ILMAILUHALLITUKSEN TIEDOTUKSIA  
INFORMATION FROM THE NATIONAL BOARD OF AVIATION**MUUTOSMÄÄRÄYS**  
**AIRWORTHINESS**  
**DIRECTIVE**

M 592/74

592. M-määräys No. 592 /74:PIK-15 ja HK-2 lentokoneet. Turvavöiden kiinnityskohtien vahvistus.

## ISTUINVÖIDEN KIINNITYSKOHTIEN

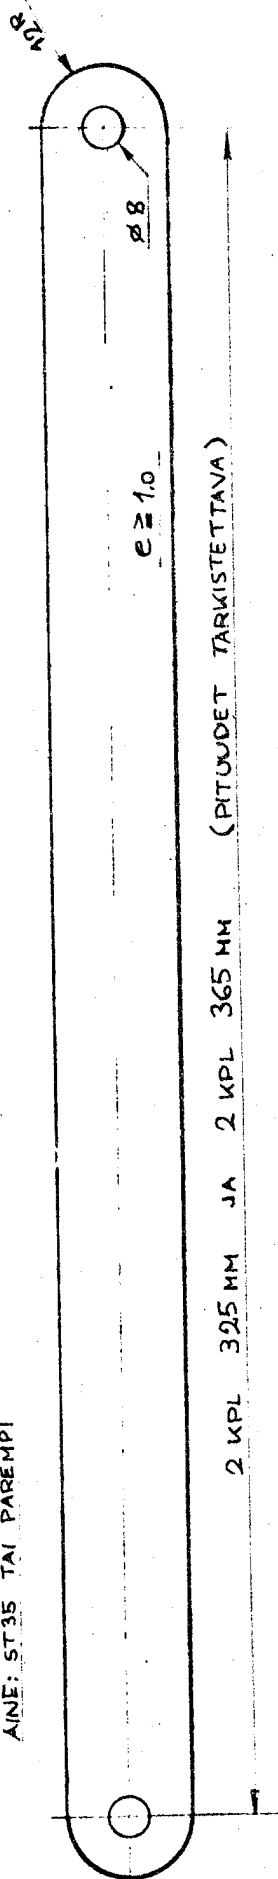
Toimenpiteet: Vahvista istuimien sivuilla olevien turvavöiden kiinnityskohta, asentamalla tukivarret vöiden kiinnityskorvakkeiden ja siiven kiinnityskorvakkeen välille. Mitat ja raaka-aineet on annettu liitteenä olevassa kuvassa.

AINE: ST35 TAI PAREMPI

YHDISTÄ ISTUINVÖIDEN KIINNITYSKORVAKKEIDEN  
TAKIMMAINEN PULTTI K.O. PUOLEISEN SILVEN TAKA-  
KIINNITYSKORVAKKEEN RUNGON KESKIVIIVAN PUOLEISEEN  
PULTTIIN, TEE TAIVUTUKSET SIVENVÖIHIN TARPEEN  
MUKAAN.
